DETERMINAZIONE *(con firma digitale)*

N. A00832 del 29/04/2026

Conclusione positiva della Conferenza regionale, ai sensi dell'art. 85 e seguenti del TUR, di cui all'OCR n. 130 del 15 dicembre 2022 e s.m.i., relativa all'intervento di "Stabilizzazione del versante nord di Amatrice lungo la SP 20/A al Km 1+500" nel Comune di Amatrice (RI). <<Cod. Inframob P24.0028-0001 >>

VERBALE
CONFERENZA REGIONALE

Rete idrica e fognaria centro storico di Amatrice

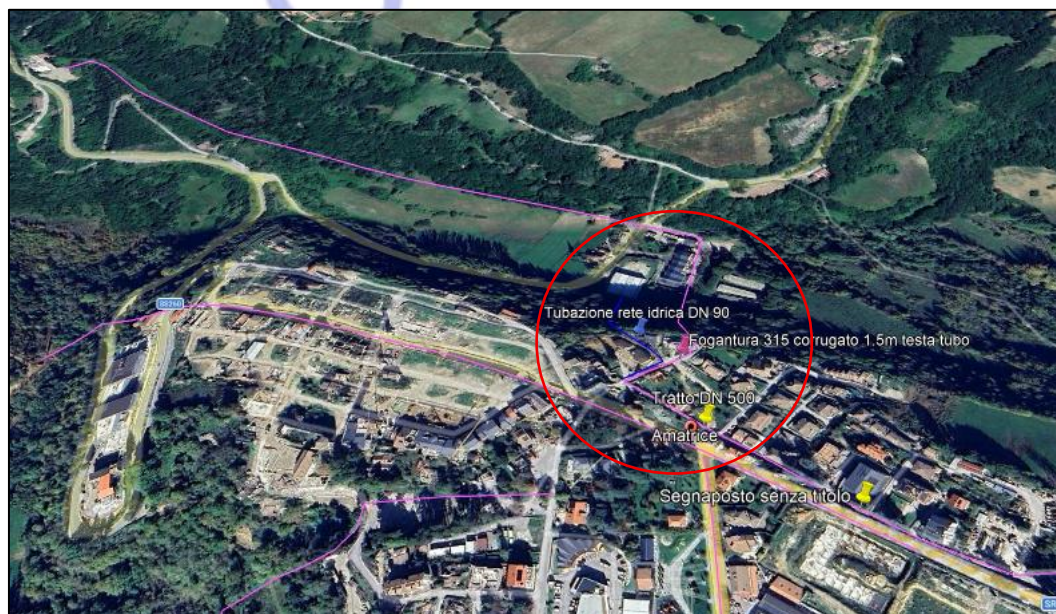
In riferimento alla nota di cui all’oggetto, con la presente comunichiamo il nulla osta alle opere di cui all’oggetto, stante la raccomandazione di vigilanza e controllo durante le operazioni di stabilizzazione del versante nei pressi dell’Ottagono, dove sono presenti due sottoservizi in gestione alla scrivente, fognario e idrico, come meglio rappresentano a seguire.
